## 改善箇所説明図

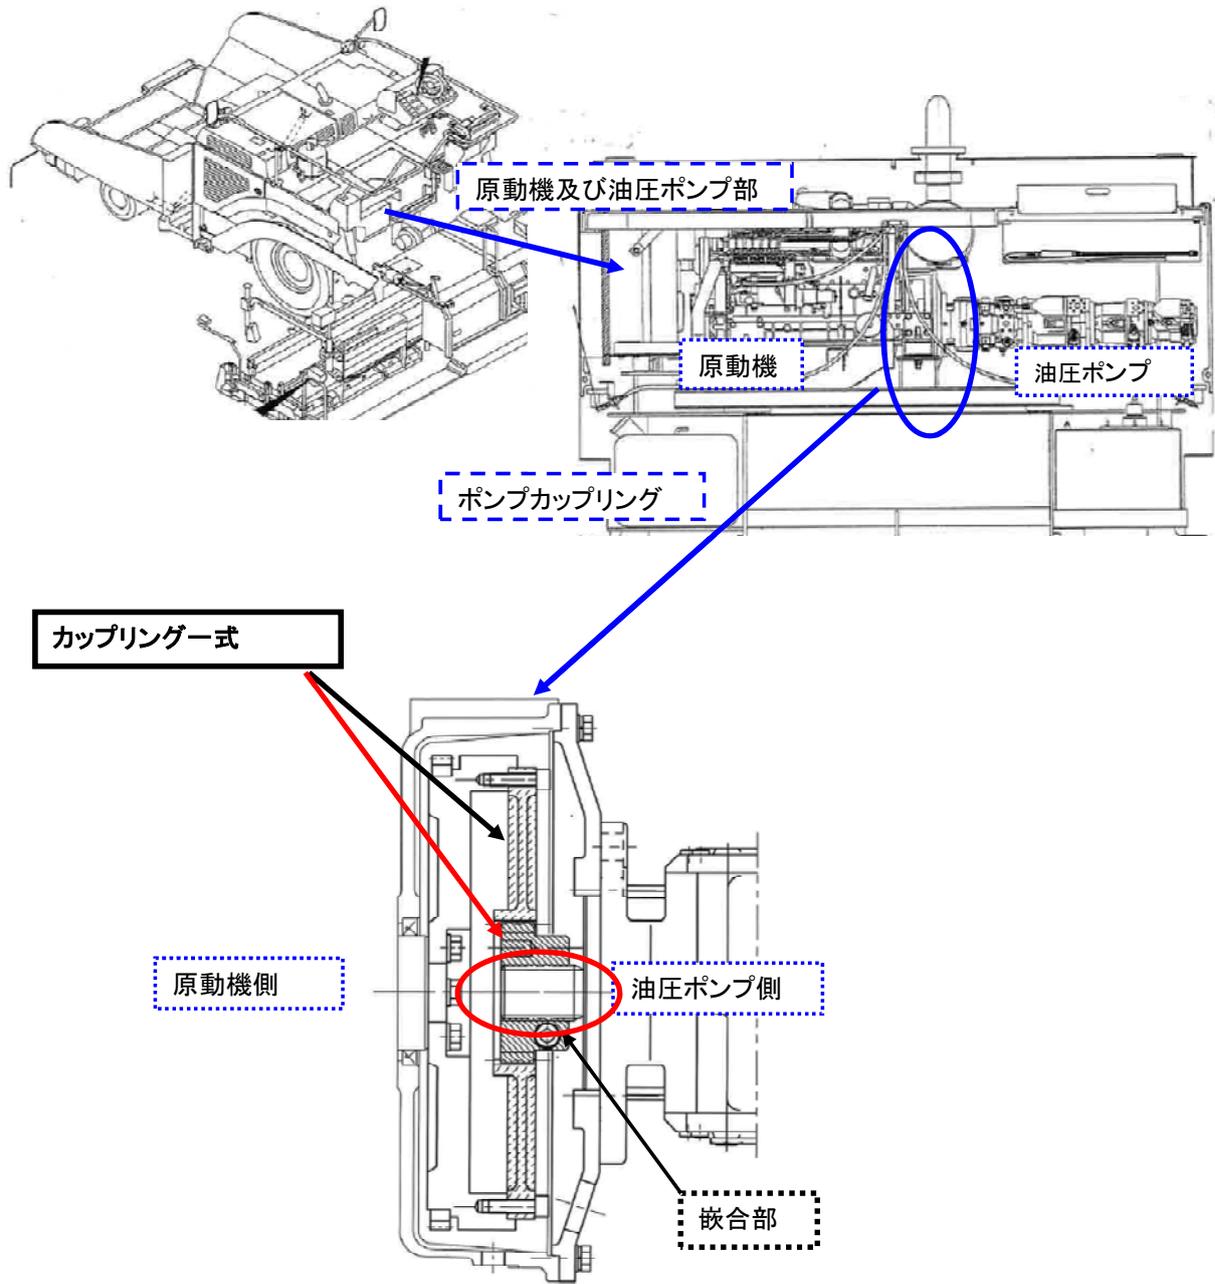
原動機からの動力を油圧ポンプに伝達するポンプカップリングの耐久性が不足しているため、当該カップリングの嵌合部が磨耗する場合がある。そのため、そのままの状態で使用を続けると、ポンプカップリングの嵌合部が摩滅し、走行できなくなるおそれがある。

全車両、カップリングー式を対策品に交換する。

注:  内は交換部品を示す

識別: 対策完了車両には、操作パネル右上にNo. 2527のステッカを貼付する。
